Sygn. DW/FZ/ 49 /13

Dotyczy: przetargu nieograniczonego o numerze sprawy UE/ZUR/714/2012.

W związku z pytaniem Wykonawcy do postępowania prowadzonego w trybie przetargu nieograniczonego pn.: „Dostawa materiałów, części i podzespołów do wagonów tramwajowych typu 105N” – dotyczy modernizacji wagonów 105N w ramach Projektu pn.: „Modernizacja infrastruktury tramwajowej i trolejbusowej w Aglomeracji Górnośląskiej wraz z infrastrukturą towarzyszącą”, wyjaśniamy:

Mechanizm hamulca szczękowego z samoregulatorem – widok od przodu.

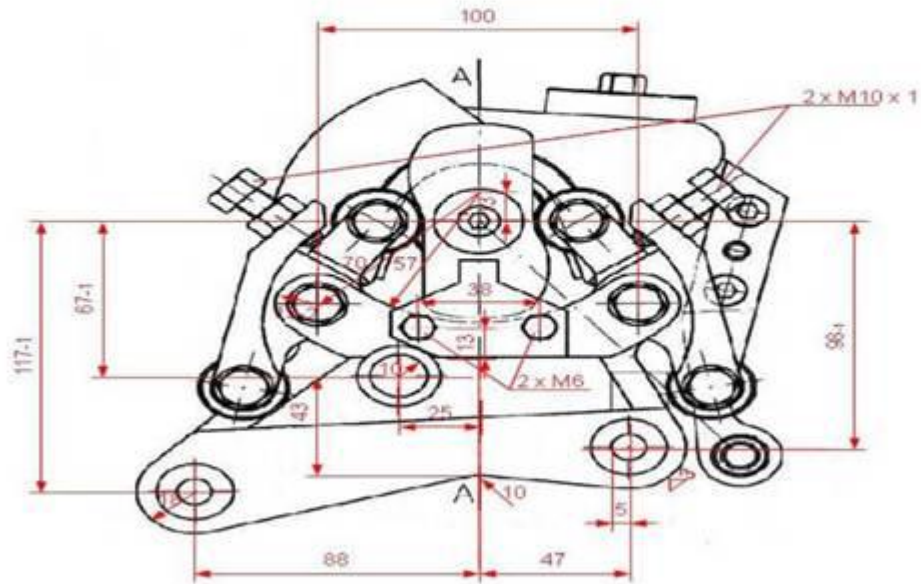
Zwracam się ponownie z prośbą, tym razem o dodatkowe rysunki do mechanizmu hamulcowego oraz o rysunek 3D do obręczy.

Mechanizm hamulcowy musi być zbudowany z następujących podzespołów:

- korpus mechanizmu na sworznie gwintowane, krzywka mechanizmu, dźwignia ramienia, dźwignia rolkowa lewa i prawa z śrubami do regulacji,
- rolki umieszczone na sworzniach 010 mm z gwintem M12 x 1,25 mm,
- dźwignia rolkowa na sworzniach 010 z gwintem M 12 x 1,25 mm, samoregulator luzu,

Nie posiadamy precyzyjnych rysunków elementów mechanizmu hamulca szczękowego. Zgodnie z zapisami Opisu przedmiotu zamówienia dla części 6 "Zamawiający przy opisie przedmiotu zamówienia posłużył się znakami towarowymi i określonymi normami, ponieważ jest to uzasadnione specyfikacją zamówienia. Zamawiający jednakże, dopuszcza rozwiązania równoważne opisywanym. W przypadku zastosowania przez wykonawcę w tym zakresie rozwiązań równoważnych wykonawca jest zobowiązany wykazać, że zaoferowane przez niego rozwiązania równoważne spełniają wymagania określone przez Zamawiającego".

Rys. nr 1 Obręcz nieobrobiona do kół wagonu 105 N

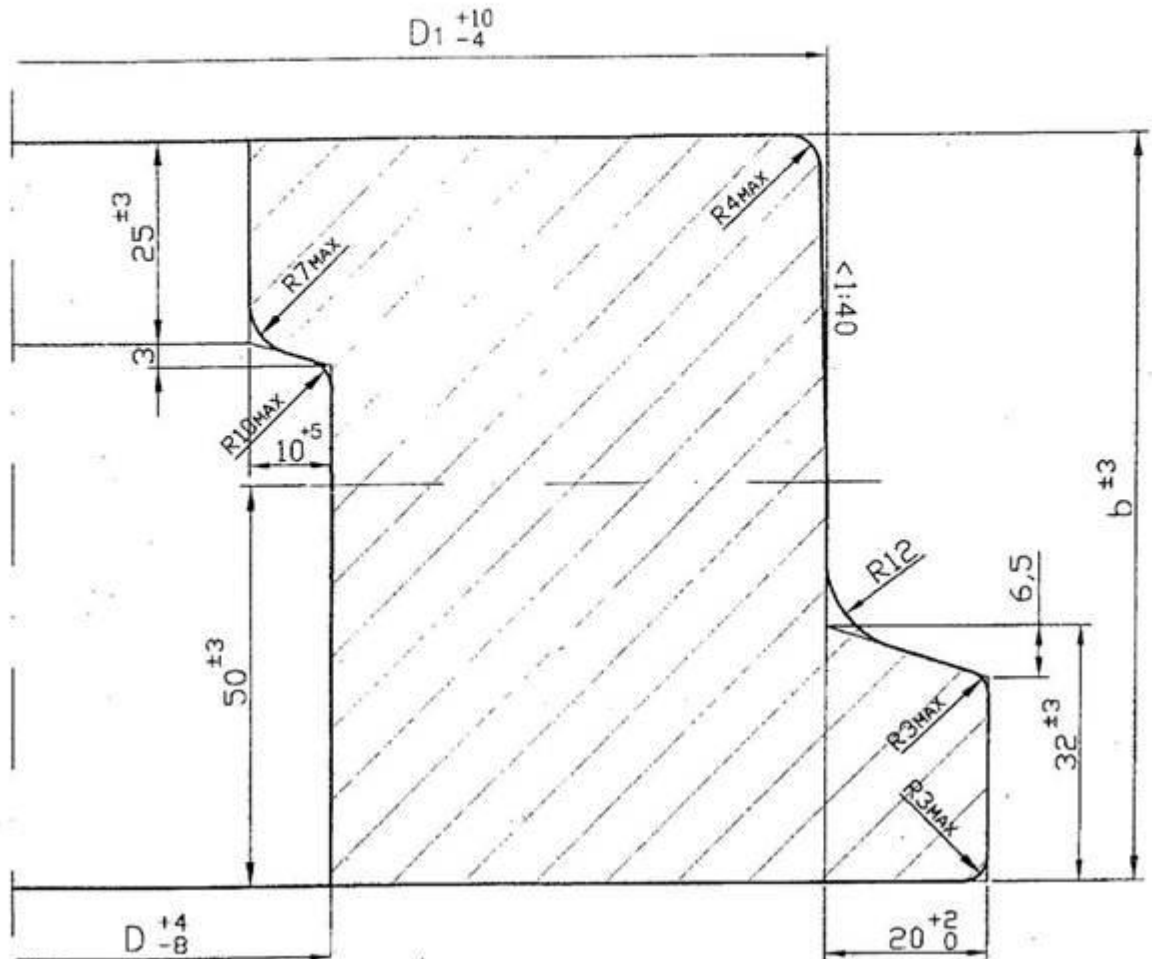
Może jest również rys 3D tej obręczy:

Jednocześnie Zamawiający informuje, że nie posiada rysunków obręczy w formacie 3D.
